DRINGENDE KUNDENINFORMATION ZUR KORREKTIVEN MASSNAHME IM FELD Neuroinspire Gebrauchsanweisungen – Tiefenausgleich-Bildfehler

Verweis auf die Renishaw Mayfield Kundeninformation zur korrektiven Maßnahme im Feld:
VR20-3

DRINGENDE KUNDENINFORMATION ZUR KORREKTIVEN MASSNAHME IM FELD

Neuroinspire Gebrauchsanweisungen – Tiefenausgleich-Bildfehler

Abbildung 2 – Korrektes Bild:

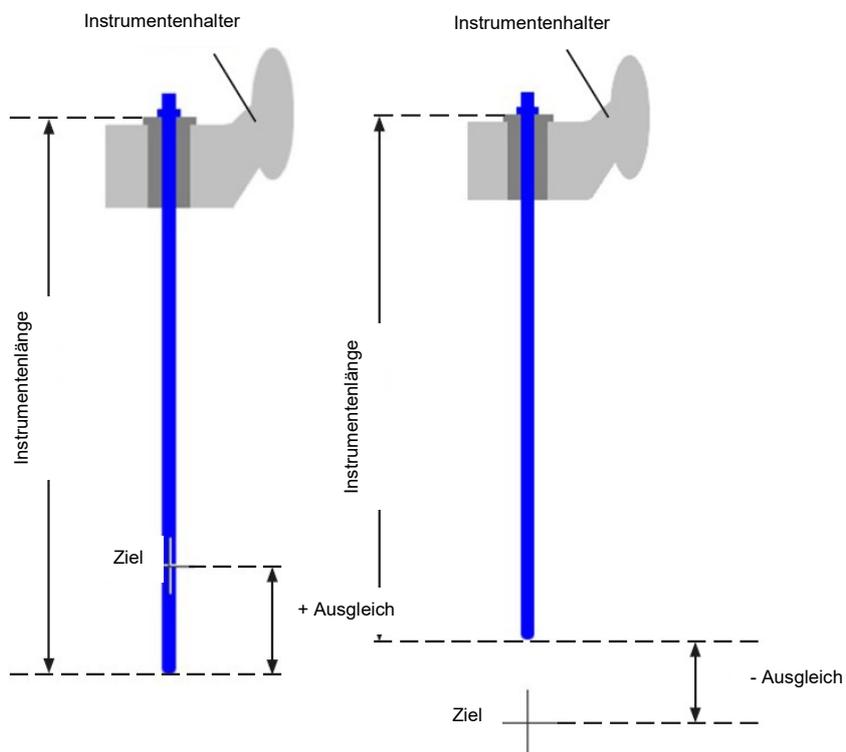
<p>BETROFFENE PRODUKTE</p>	<p>Betroffen sind zwei Gebrauchsanweisungen:</p> <ul style="list-style-type: none"> • Gebrauchsanweisung für das Neuroinspire Neuromate Modul (H-5630-3016 Versionen A2-A6) • Plan Delivery USA Gebrauchsanweisung (H-5630-3050-A1)
<p>PROBLEMBESCHREIBUNG</p>	<p>In Abschnitt 3.4 Move to Trajectory der Gebrauchsanweisung des Neuroinspire Neuromate Moduls (H-5630-3016-A6) und der Gebrauchsanweisung der Neuroinspire Plan Delivery (H-5630-3050 A1) ist das Bild unten rechts (Abbildung 1), das einen negativen Ausgleich zeigt, nicht korrekt. Die horizontalen gestrichelten Linien im Bild haben sich fälschlicherweise nach unten verschoben. Das Bild (unten rechts) legt nahe, dass die Instrumentenlänge von der Oberseite des Instrumentenhalters und nicht von der Oberseite der Führungsbuchse gemessen wird.</p> <p>Abbildung 1 – Falsches Bild:</p>  <p>a) Die gepunkteten Linien sind am unteren Rand der Zeichnung verschoben; die Spitze des Instruments berührt nicht die gepunktete Linie.</p> <p>b) Der Bezugspunkt sollte sich auf gleicher Höhe mit der Führungsbuchse befinden.</p> <p>c) Die gepunktete Linie sollte sich auf gleicher Höhe mit dem Ziel befinden.</p>

<p>Bitte beachten Sie, dass in den Anweisungen deutlich formuliert und wiederholt wird, dass „die Instrumentenlänge <u>grundsätzlich</u> von der Rückseite der Führungsbuchse gemessen wird“, „die Instrumentenlänge der Abstand von der Rückseite der Führungsbuchse bis zur Spitze des Instruments ist“.</p> <p>Alle anderen Bilder und Texte in der IFU bestätigen die korrekten Anweisungen. In der Schulung des Arztes wird der Anwender auch darüber informiert, dass die Instrumentenlänge von der Rückseite der Führungsbuchse aus gemessen wird.</p>
MÖGLICHE GEFAHR	<p>Der Positionsunterschied zwischen der Rückseite des Instrumentenhalters und der Rückseite der Buchse vom Ziel beträgt 2 mm.</p> <p>Dies steht im Widerspruch zu den anderen bereitgestellten Informationen und könnte beim Anwender zu Verwirrung führen.</p> <p>Erstes Szenario: Der Anwender ist verwirrt und der Chirurg führt dann eine Bestätigungsprüfung durch oder bittet um weitere Unterstützung von Renishaw, um festzustellen, ob das Instrument/Implantat in der richtigen Tiefe gesetzt werden kann. Die Bestätigungsprüfung durch den Chirurgen würde dazu führen, dass der Patient möglicherweise länger unter Vollnarkose bliebe.</p> <p>Zweites Szenario: Durch die Verwendung dieser falschen Bezugspunktposition könnte der Anwender unbeabsichtigt einen positiven Ausgleich von 2 mm von der beabsichtigten Position des Instruments/Implantats verursachen. Bei der Abgabe wäre das Instrument/Implantat gut 2 mm über das distale Ende der geplanten Position hinaus positioniert. Der daraus resultierende Schaden für den Patienten würde von einer geringfügigen bis hin zu einer schweren Schädigung von Gehirnstrukturen reichen.</p> <p>Da bei der chirurgischen Planung stets die optimale Genauigkeit des Systems und der nahe gelegenen Strukturen berücksichtigt werden sollte, ist es unwahrscheinlich, dass Anwender Pläne mit kritischen Strukturen erstellen, die ≤ 2 mm vom Ende des Instruments/Implantats entfernt sind. Außerdem betont das falsche Bild den negativen Ausgleich, bei dem die Spitze des Instruments an einem Punkt kurz vor dem Ziel vorgesehen ist. Die Wahrscheinlichkeit, dass ein Arzt eine Operation mit kritischen Strukturen innerhalb dieses Bereichs von 2 mm plant, wird als sehr gering eingeschätzt.</p> <p>Da alle zusätzlichen Informationen in der Gebrauchsanweisung korrekt sind und der Anwender geschult wurde, wird die Wahrscheinlichkeit, dass sich der Anwender der Notwendigkeit bewusst ist, diesen Unterschied von 2 mm zu berücksichtigen, als gering erachtet. Der Anwender wird die widersprüchlichen Informationen höchstwahrscheinlich in Frage stellen und seine eigenen Prüfungen vornehmen oder sie beim Renishaw-Servicepersonal zur Sprache bringen, anstatt entgegen der erhaltenen Schulung vorzugehen.</p>

Bitte stellen Sie die Verwendung der referenzierten Gebrauchsanweisung ein und beachten Sie die Änderung/Untermauerung des korrekten Bildes in Bezug auf das Erfordernis eines negativen Ausgleichs.

Die Anwender werden darauf hingewiesen, dass das folgende Bild (Abbildung 2) jetzt korrigiert ist und demnächst in einer aktualisierten Gebrauchsanweisung zur Verfügung gestellt wird. Die Anwender werden darauf hingewiesen, dass alle Faktoren zur Instrumentenlänge in allen Fällen von **der Rückseite der Buchse** aus gemessen werden und sie sich bei Fragen an Renishaw wenden sollten.
